改善箇所説明図

基準不適合発生箇所

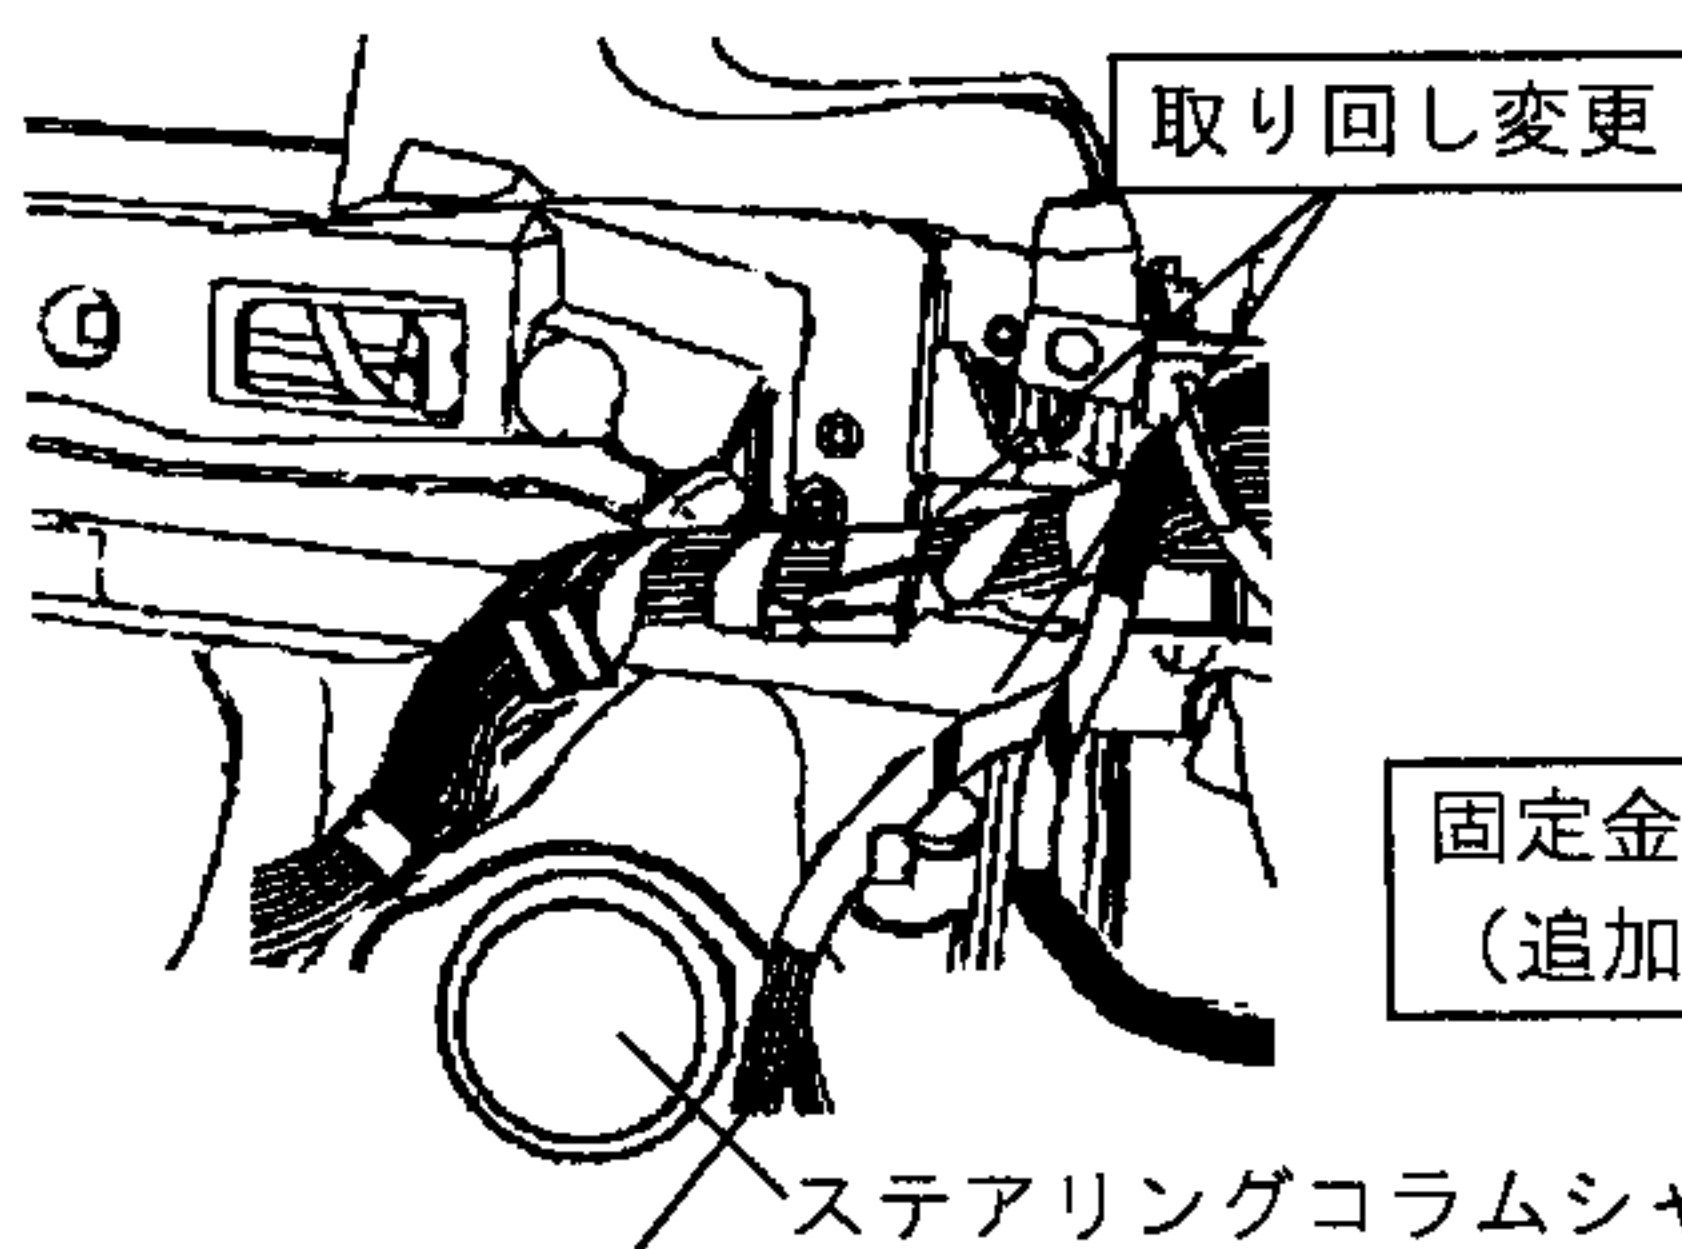
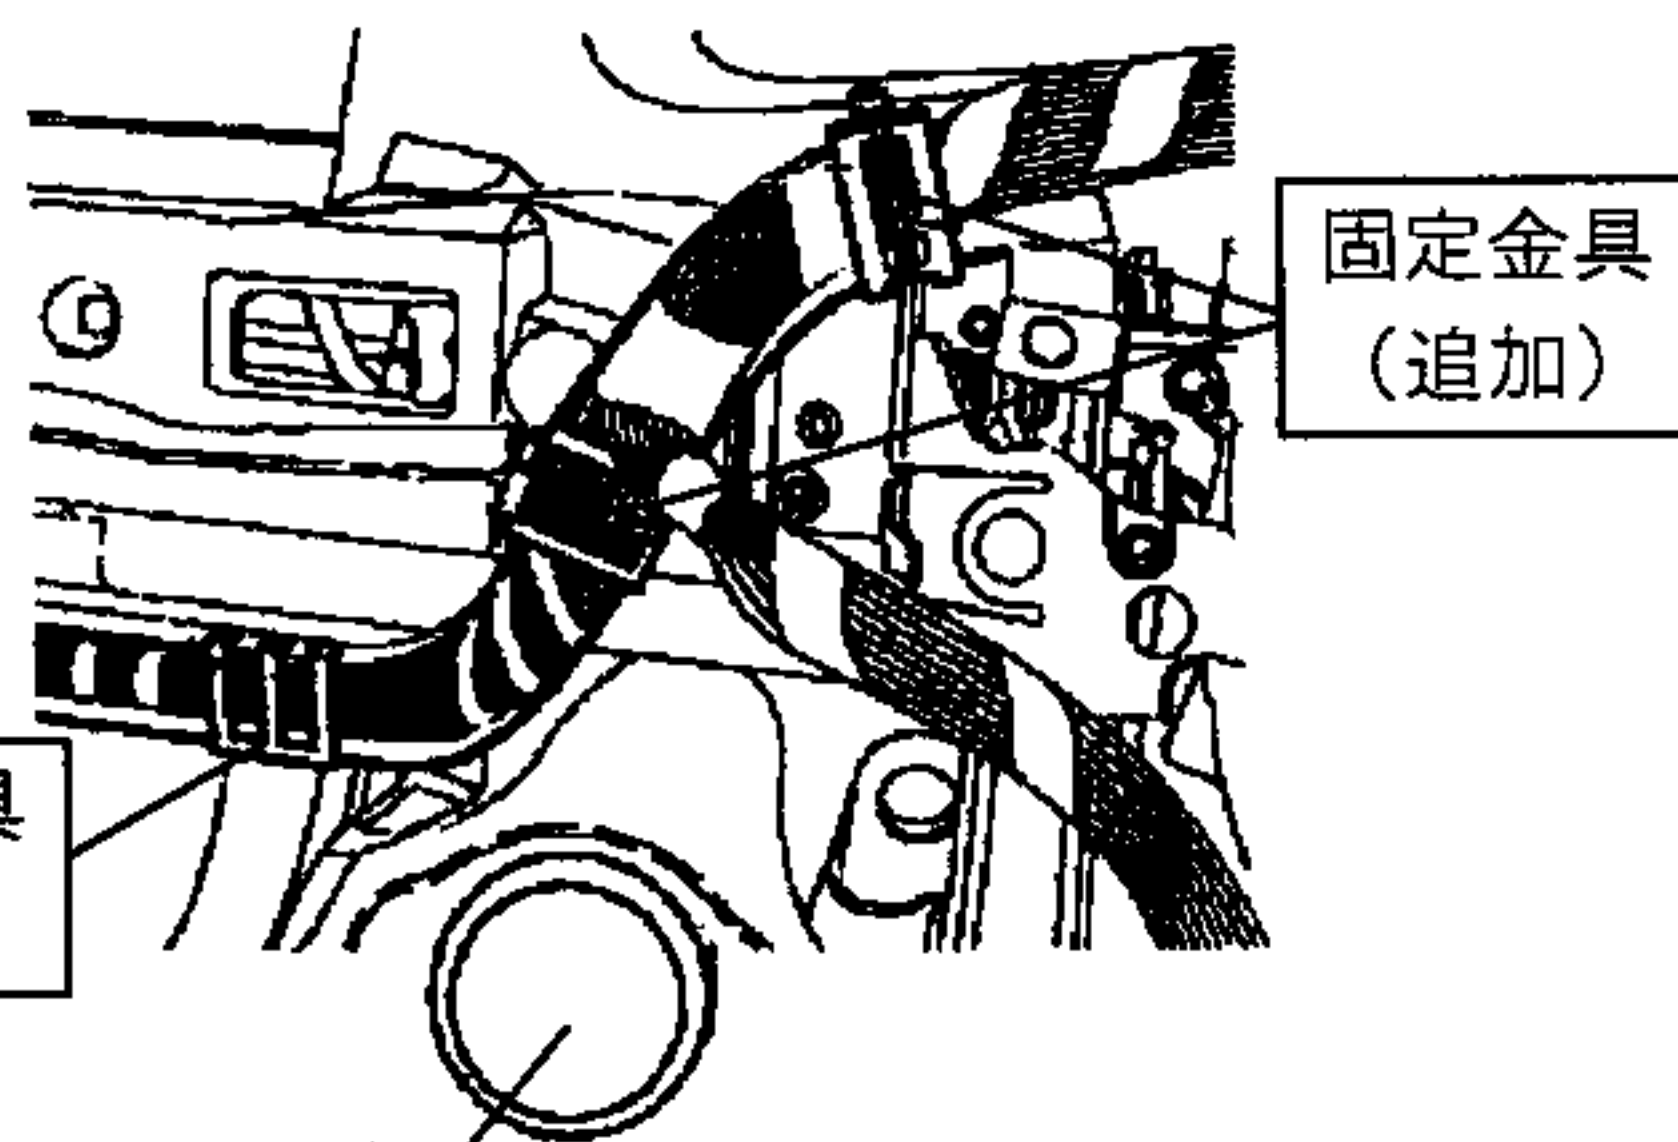
電気装置において、ステアリングコラムシャフト付近の原動機制御用電気配線の取り回しが不適切な為、ステアリングコラムシャフトと干渉しているものがあり、走行中の振動により当該電気配線の皮膜が損傷し、最悪の場合、電気回路が短絡して原動機が停止し、再始動ができなくなるおそれがある。

原動機制御用電気配線
(干渉部分)

全車両、ステアリングコラムシャフト付近の電気配線の取り回しを変更し、固定金具を用いて固定する。当該ハーネスが損傷しているものは損傷状況に応じた修理を行う。

改善後
